OGGETTO **Presentazione osservazione.**

Progetto: Progetto di un impianto eolico, costituito da 8 aerogeneratori di potenza pari a 6,2 MW ciascuno, per una potenza complessiva di 49,6 MW, da realizzarsi nei comuni di San Lupo, San Lorenzo Maggiore, Pontelandolfo, Guardia Sanframondi, Cerreto Sannita e Casalduni.

Codice Procedura: 8937

Oggetto:..... OSSERVAZIONI al "Progetto di un impianto eolico, costituito da 8 aerogeneratori di potenza pari a 6,2 MW ciascuno, per una potenza complessiva di 49,6 MW, da realizzarsi nei comuni di San Lupo, San Lorenzo Maggiore, Pontelandolfo, Guardia Sanframondi, Cerreto Sannita e Casalduni." Nell'ambito del procedimento di Valutazione di Impatto Ambientale pendente presso il Ministero dell'Ambiente e della Tutela del territorio e del Mare.

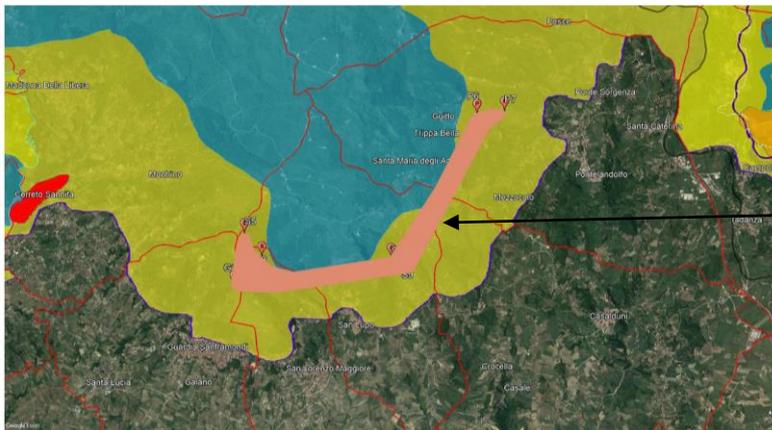
Lo studio di impatto ambientale non considera che l'area interessata dal progettato impianto è **SOVRAPPOSTA** alla proposta di perimetrazione del Parco Nazionale del Matese, (istituito ai sensi della lett.f-bis) dell'art. 34, comma 1, L. 6.12.1991, n. 394, aggiunto dall'art. 1, comma 1116 della L. 27.12.2017, n. 205) redatta da ISPRA.

Non vi è alcuna valutazione del progettato impianto nel contesto socio-economico, oltre che naturalistico-ambientale, del parco nazionale in corso di perimetrazione.

Di seguito l'inserimento del progettato impianto in relazione all'ultima proposta di perimetrazione del

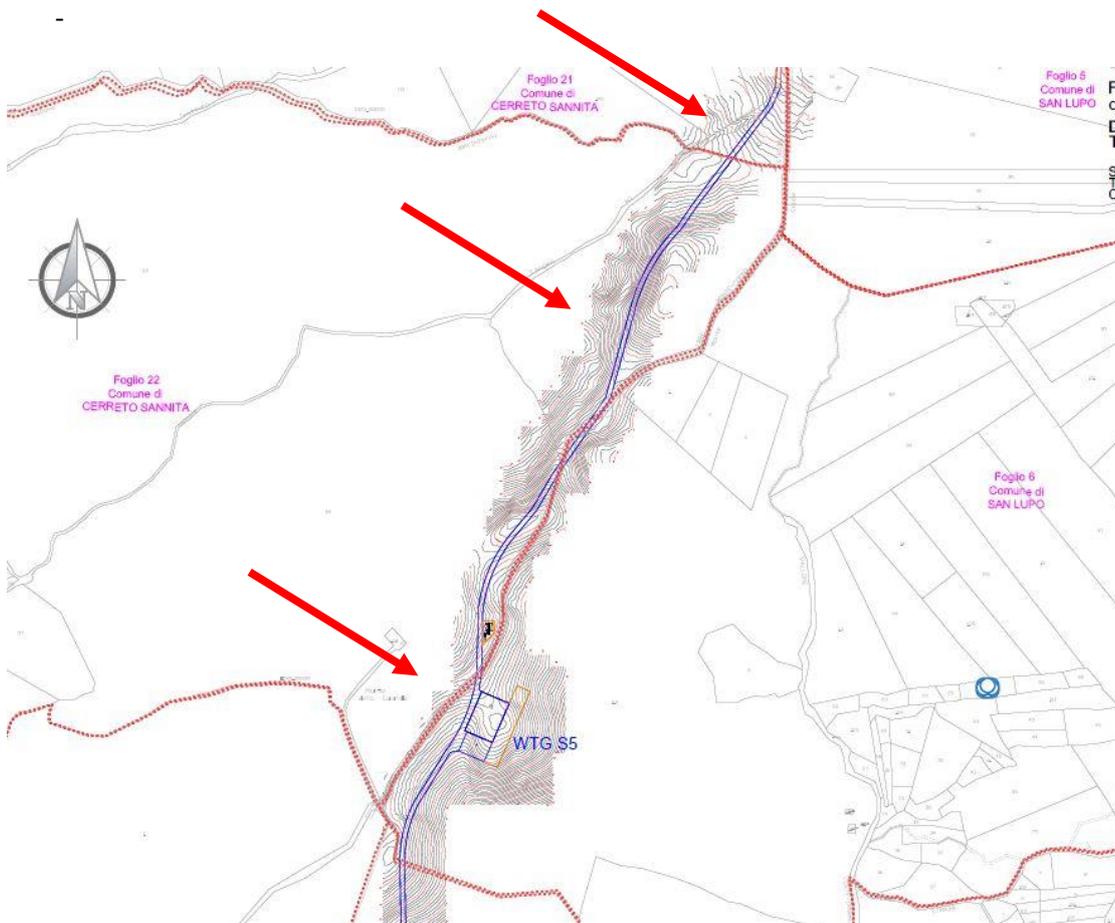
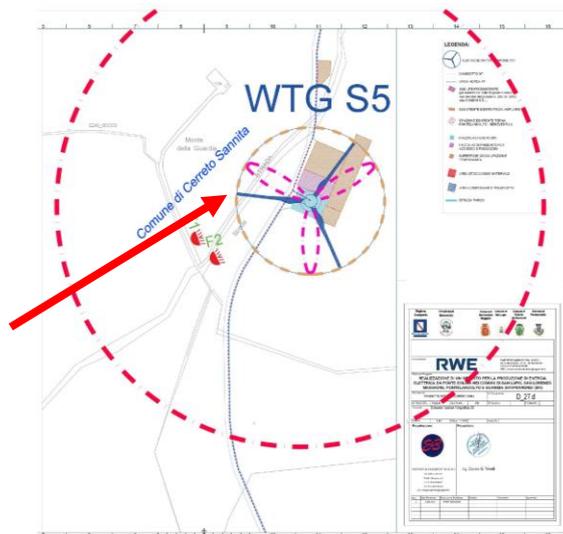
- Una delle torri eoliche (WTG S5) dell'impianto incide, il sorvolo dell'elica, e alcuni servizi, strade e cavidotto, su territorio Comune di Cerreto Sannita sottoposto a vincolo paesaggistico ambientale
- Sarà prevista la costruzione di una nuova strada su territorio di Cerreto Sannita su territorio vincolato paesaggisticamente
- E' previsto il passaggio del cavidotto interrato nel territorio Comune di Cerreto Sannita su territorio vincolato con previsioni di scavi e opere.

Consegue che **tutte le opere previste dal progetto nel territorio del Comune di Cerreto Sannita sottoposto a tutela vincolistica particolare, in assenza di piano paesaggistico, incidono su UN TERRITORIO COMUNALE IMMODIFICABILE ai sensi dell'ar. 1-quinquies del d.l. 27.61985, n. 312, convertito in L. 431/85 e non possono essere assolutamente autorizzate.** A tal fine si ricorda che il D.Lgs. 29 ottobre 1999, n.490, recante il testo unico delle disposizioni legislative in materia di beni culturali e ambientali, all'art.166 ha abrogato d.l. n.312/85, convertito con modificazioni nella legge n.431/85, ad eccezione dell'art.1-ter e dell'art.1-quinquies; nel contempo, con il precedente art.162 ha disposto che fino all'approvazione dei piani previsti all'art.149 (piani territoriali paesistici o piani urbanistico-territoriali) non è concessa l'autorizzazione prevista dall'art.151 per i beni individuati a norma dell'art.1-ter del decreto-legge n.312/85, convertito con modificazioni nella legge n.431/85, e per quelli interessati da provvedimenti adottati a norma dell'art.1-quinquies del medesimo decreto e pubblicati in data anteriore al 6 settembre 1985.

Tav. 10

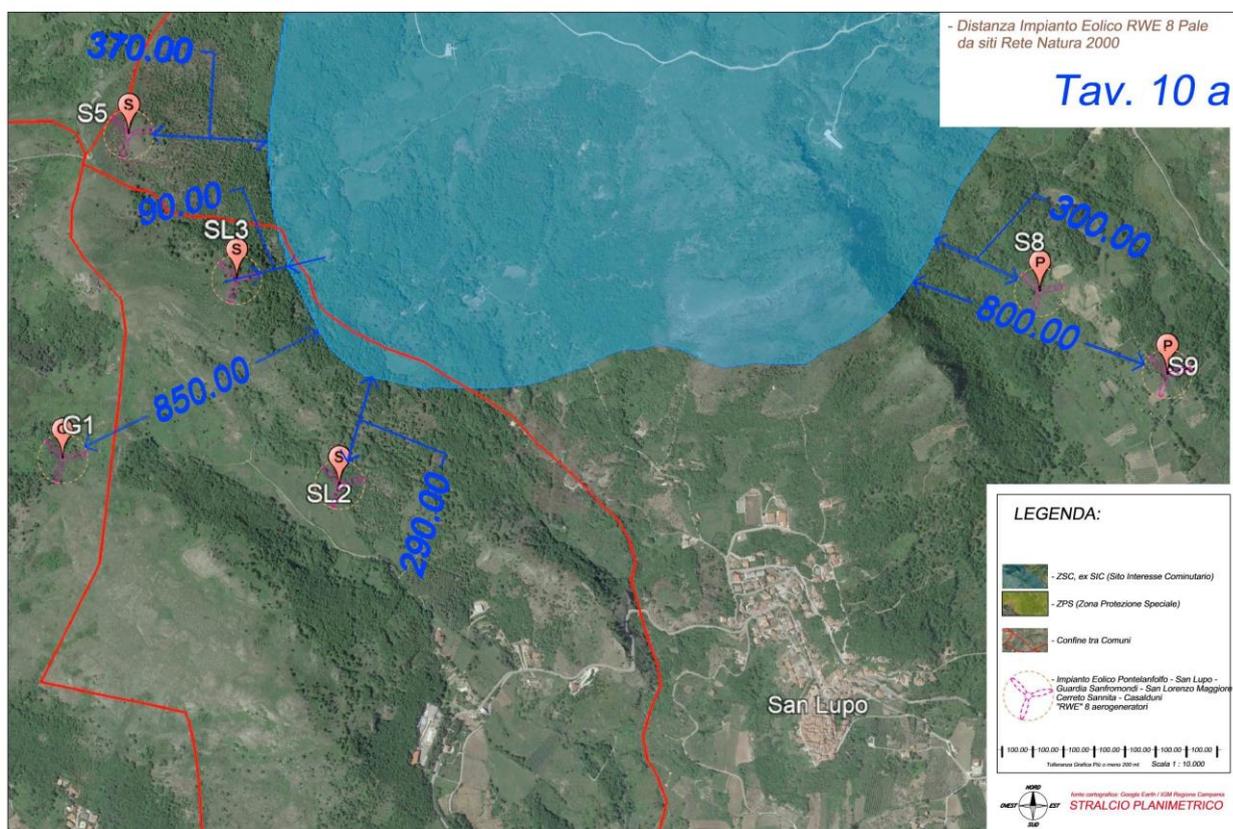
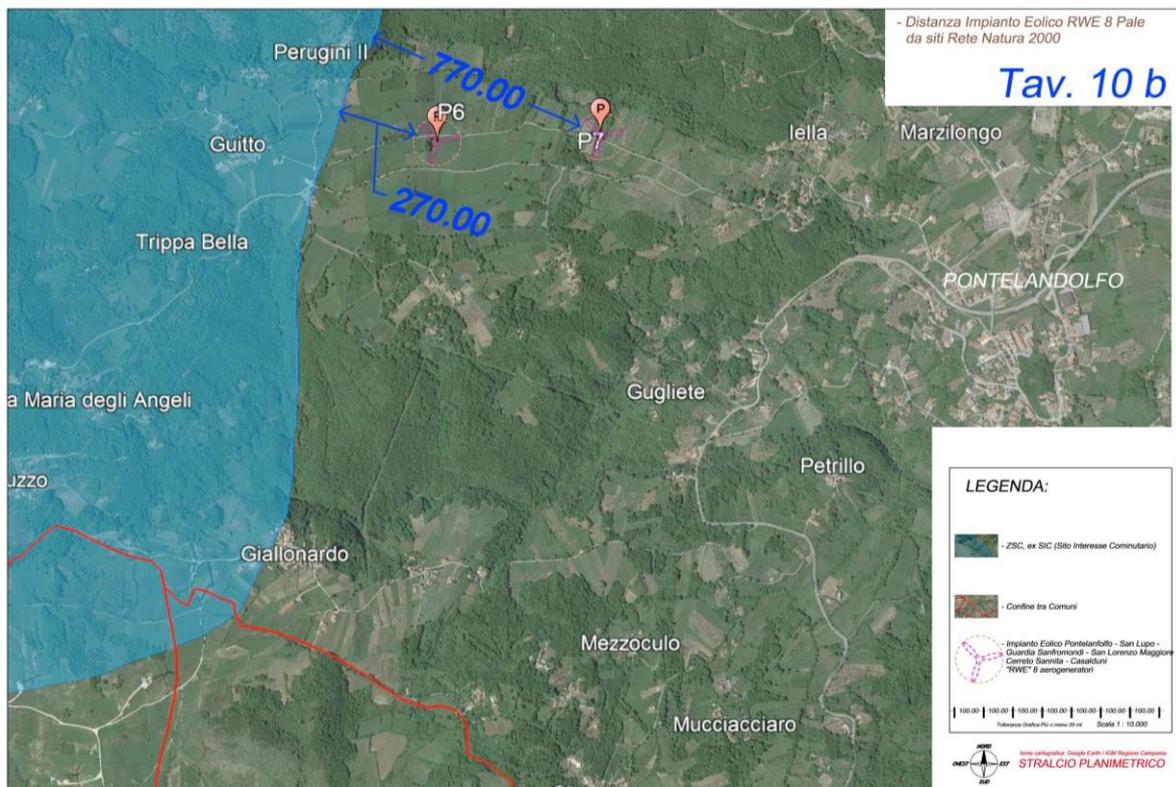
Nello specifico, la distanza delle torri eoliche dall'ex SIC, **ZSC Pendici Meridionali del Monte Mutria** Cod. IT 8020009, mt. 90, è alquanto irrisoria, per cui non è garantito che non vi siano ripercussioni nella zona protetta. Tra l'altro è sottaciuto il fatto che il progetto **non evidenzia lo stato di grave danneggiamento del SIC** conseguente a recentissimi interventi per la costruzione di altro parco eolico della Dotto Morcone. In particolare, ARPAC, con nota prot. 31273 del 24.5.2019, registrata al protocollo comunale di Morcone prot - c_f717 - 0004880 - Ingresso - 06/05/2019 - 10:58, recante ad oggetto *"ESITI DEL SOPRALLUOGO NELL'AREA DEL SIC "PENDICI MERIDIONALI DEL MONTE MUTRIA" (IT8020009) INTERESSATA DALLA COSTRUZIONE DEL PARCO EOLICO MORCONE (14.03.2019) RELAZIONE TECNICA"*, ha accertato **"danneggiamenti, rimaneggiamenti e vere e proprie distruzioni di vari habitat protetti dalla direttiva 42/92/CE"**. In relazione al gravissimo danneggiamento di detto SIC, è stato avviato il procedimento penale 825/2017 RGNR e pende attualmente processo presso il Tribunale di Benevento per i reati di cui agli artt. 733-bis *distruzione o deturpamento di habitat all'interno di un sito protetto*) e 734 *(distruzione o deturpamento di bellezze naturali protette)*.

In macro analisi, l'impianto della proponente RWE, 8 torri eoliche, è previsto a poca distanza tra due area Zona Protezione Speciale e due parchi Regionali (e tanti altri SIC intorno), nonché in una delle 100 oasi presenti sul territorio italiano, OASI del WWF Lago di Campolattaro, per cui l'impianto risulta "SPREGIUDICATAMENTE" al centro di queste aree di enorme valore naturalistico-ambientale, come indicato in mappa Tav 10 c. La realizzazione dell'impianto avrebbe una ripercussione negativa IRRIMEDIABILE sull'avifauna stanziale e migratoria.

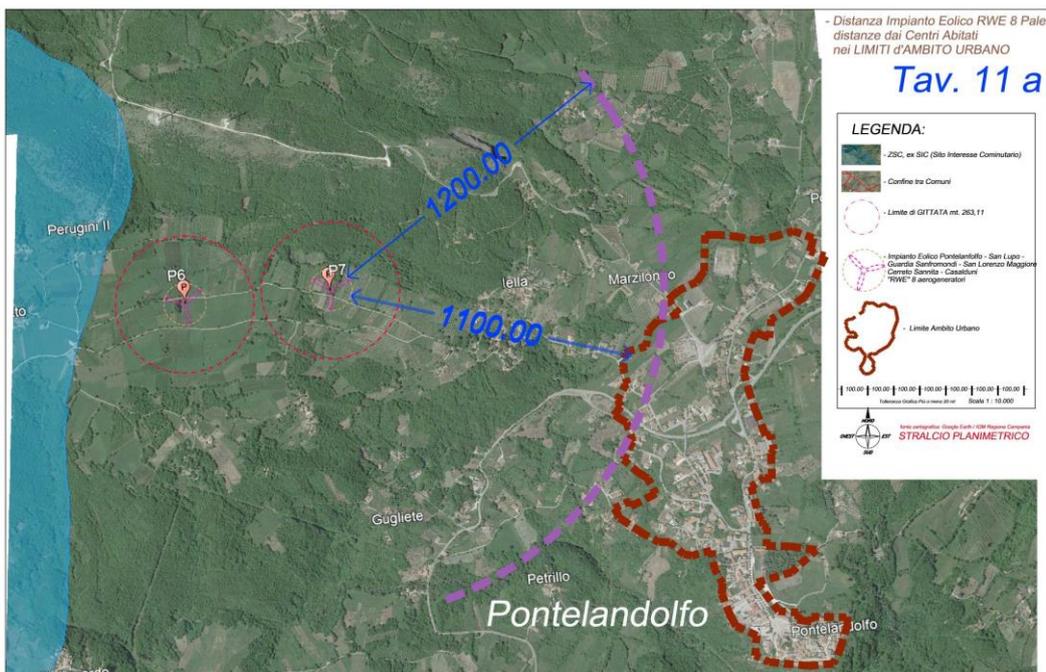
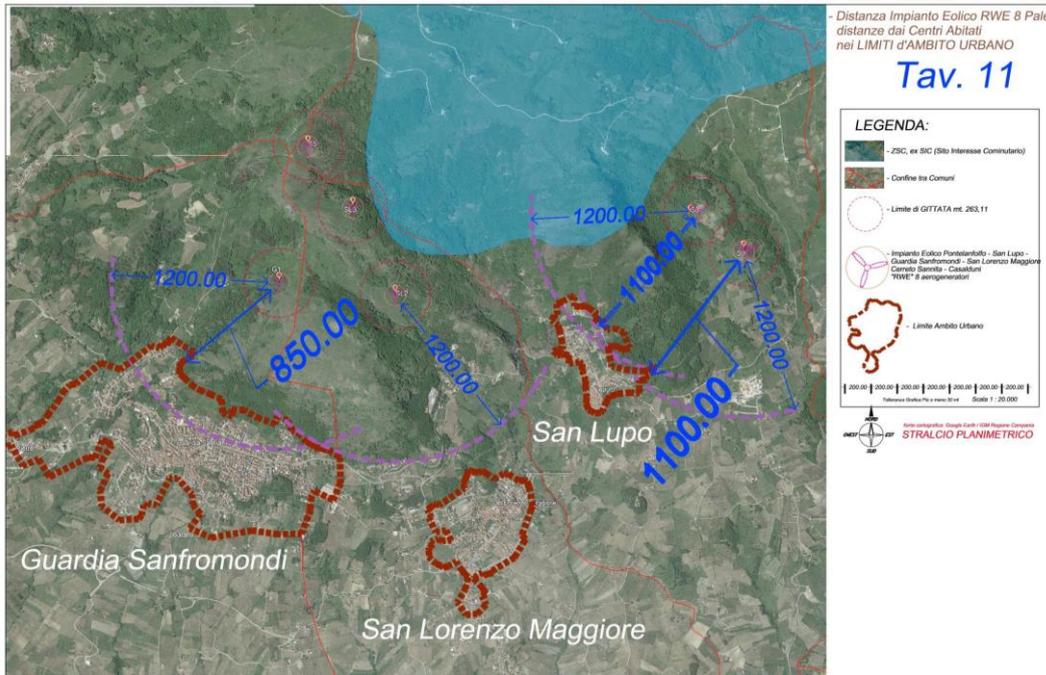
Le proposte torri Eoliche WTG G1, WTG S8, WTG S9, WTG P6, sono poste a distanza inferiore a 1.200 mt dai centri abitati (LIMITE AMBITO URBANO)

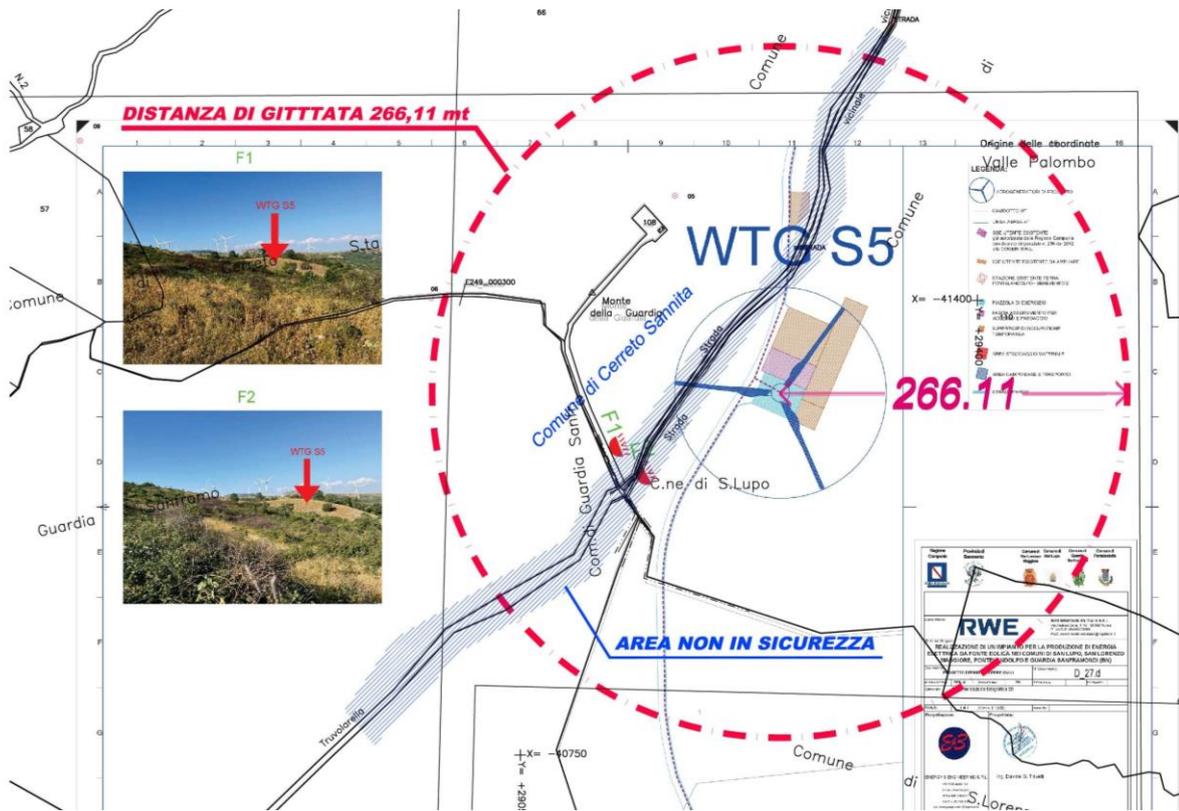
Le distanze di Sicurezza dell'impianto eolico, relativamente alla torre WTG S5 sono disattese, visto che, come si evince in grafica, la proiezione dell'elica, sorvola la strada comunale Monte – Coppo , per cui non in sicurezza rispetto alla distanza di gittata calcolata dalla proponente, di 266,11.

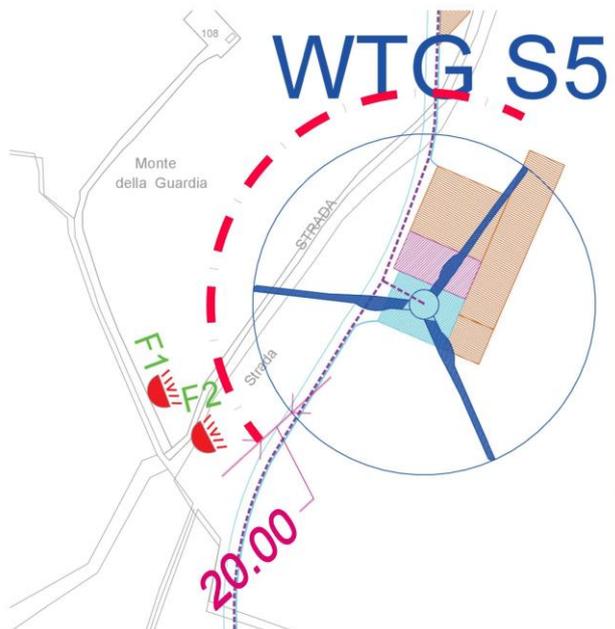
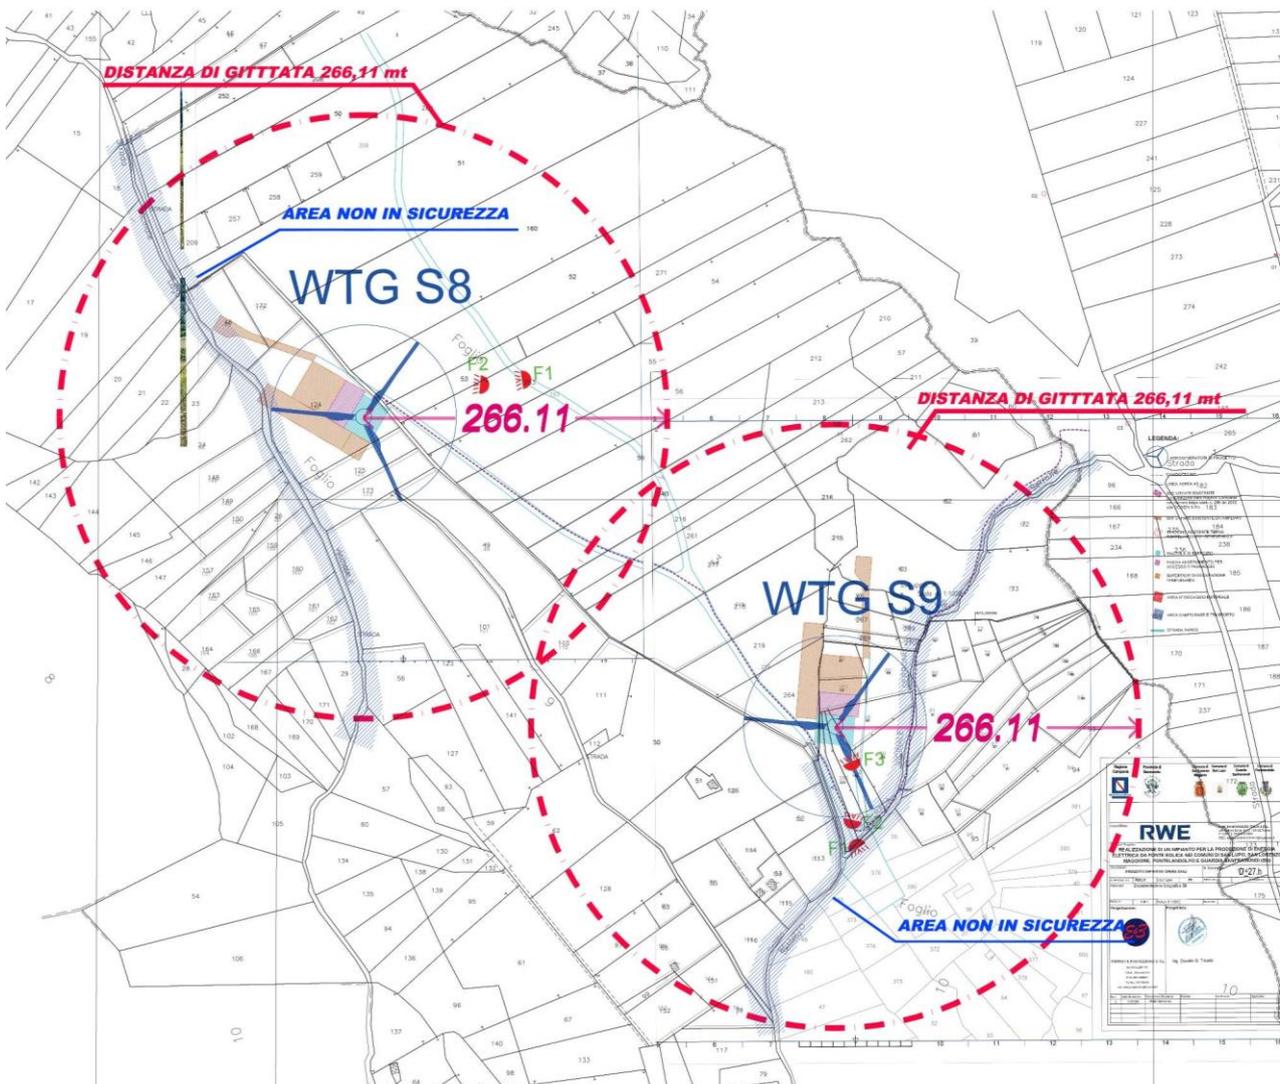
Anche la Distanza dalla strada di 20 mt è disattesa.

Dalle ricostruzioni grafiche emerge, quindi, che alcune torri eoliche, **non rispettano la distanza di 20 metri da strade comunali** in quanto non considerano l'effettivo ingombro della proiezione dell'elica, e soprattutto si ritiene che la localizzazione delle torri rispetto alle strade, non tiene conto delle **ESIGENZE DI SICUREZZA secondo i calcoli di GITTATA**, calcolata in mt 266,11 imposte dal regolamento regionale in caso di rotture accidentali degli impianti posti in prossimità delle strade ed edifici.

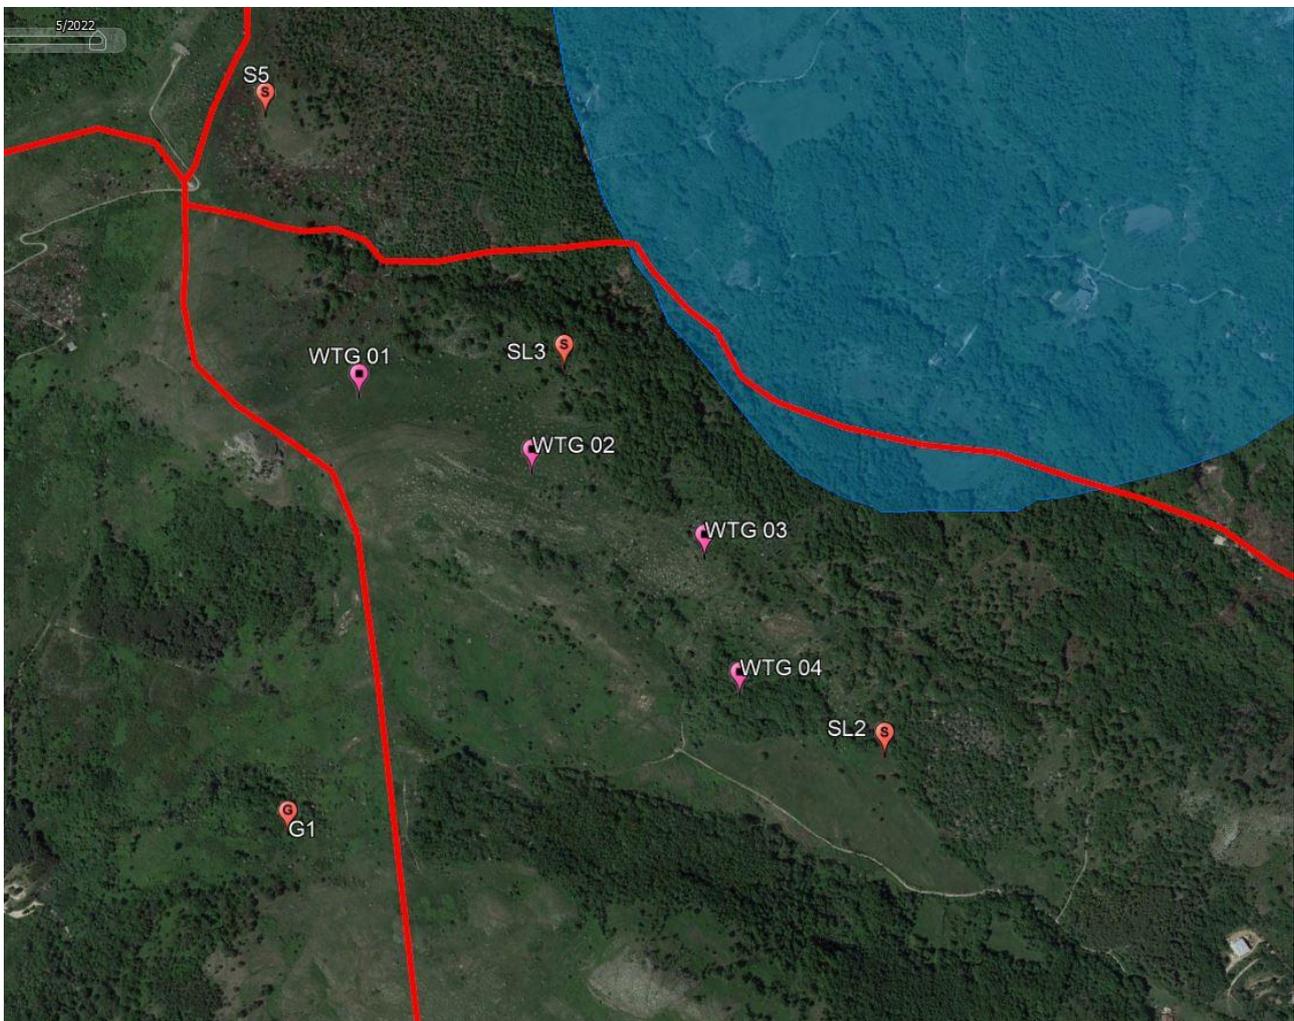
Per completezza si evidenzia che la Regione Campania, con **Decreto Dirigenziale n. 75 del 12/02/2016** , ha espresso **PARERE NEGATIVO** di compatibilità ambientale su analogo progetto proposto dalla stessa società SORGENIA GREEN srl, praticamente quasi sovrapponibile a quello oggetto del presente procedimento.

Figura 2 – Aerofotogrammetria con progetto tratta dalla Relazione Paesaggistica

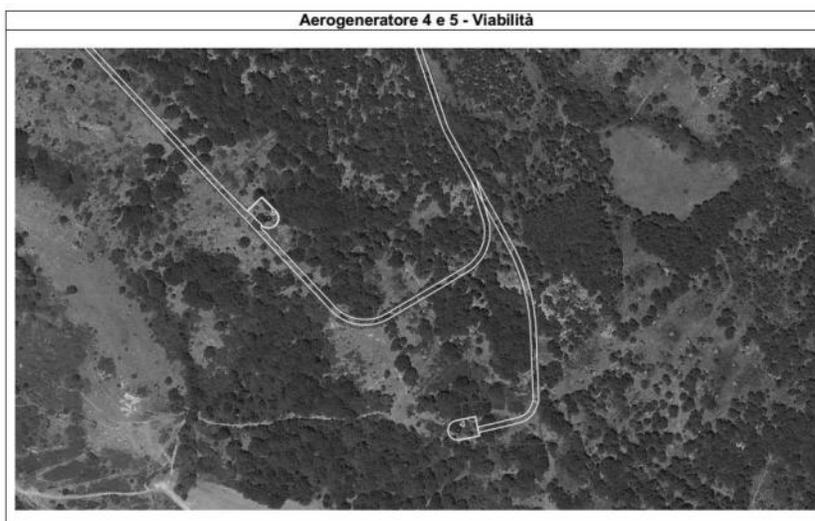
I suddetti *criteri di corretto inserimento degli impianti eolici nel paesaggio* non sono stati utilizzati ai fini della formulazione del giudizio di compatibilità ambientale. Tale valutazione è stata invece elaborata sulle dichiarazioni dello stesso Proponente che, in relazione all'inquadramento programmatico del progetto rispetto al PTCP di Benevento, riporta le seguenti informazioni: 1) presenza di boschi di latifoglie nell'area di realizzazione della viabilità di impianto; 2) presenza di boschi di querce caducifoglie in corrispondenza delle aree di realizzazione dell'aerogeneratore WTG04, della cabina di smistamento, della viabilità e di parte dell'area destinata all'aerogeneratore WTG03 (pagg. 39 e 76 del SIA); 3) presenza di aree a vegetazione boschiva ed arbustiva in evoluzione in corrispondenza dell'aerogeneratore WTG04, della cabina di smistamento e di tratti di viabilità da realizzare/adequare (pag 44 del SIA e immagine a pag.84 della Relazione Paesaggistica – figura 2).
